株式会社ファーストシステム

新製品への切り替えのご案内

1. 対象製品型番

旧製品：F-TA7C-700-xx^{*}-B、F-TA7C-700-7D-4B新製品：FA-TA4D-01S-xx^{*}

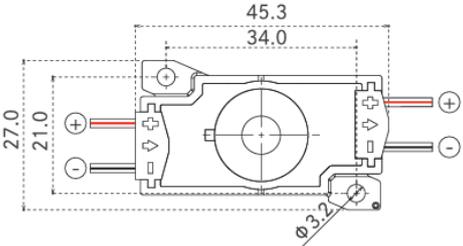
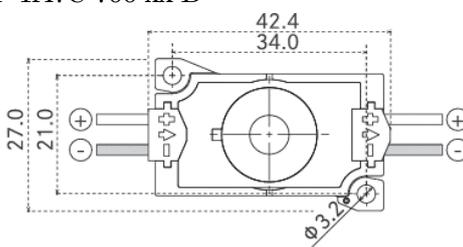
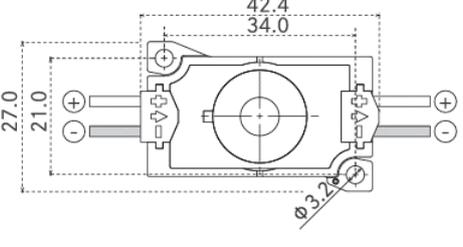
項目	旧製品	新製品
製品名	TAIKOO 4B	TAIKOO 4D
製品型番	・ F-TA7C-700-7D-4B ・ F-TA7C-700- (7K,7D,9D, 8N,8W,8WW,8L30,8L27) -B ・ F-TA7C-350-R-B	・ FA-TA4D-01S- (7K,8D,9D,8N,8W,8WW,8L30,8L27) ・ FA-TA4D-01S-R
LED色温度 変更品	7K (8300K,Ra70)	7K (7500K,Ra70)
LED演色性 変更品	7D (6500K,Ra70)	8D (6500K,Ra80)
全光束 (6500K)	700mA : 250lm 350mA : 150lm	700mA : 281lm 350mA : 156lm
裏面テープ	シリコンシート	両面テープ

項目	旧製品	新製品
外形／外観	<p>F-TA7C-700-7D-4B</p>  <p><電線色> +側：赤線/白地、-側：黒線/白地</p> <p>F-TA7C-700-xx-B</p>  <p><電線色> +側：白、-側：灰</p>	<p>FA-TA4D-01S-xx</p> <ul style="list-style-type: none"> ・外形仕様を統一 ・電線を統一 ・ネジ固定部の仕様に変更なし  <p><電線色> +側：白、-側：灰</p>
	基板形状／デザイン	<p>F-TA7C-700-7D-4B</p>  <p>F-TA7C-700-xx-B</p>
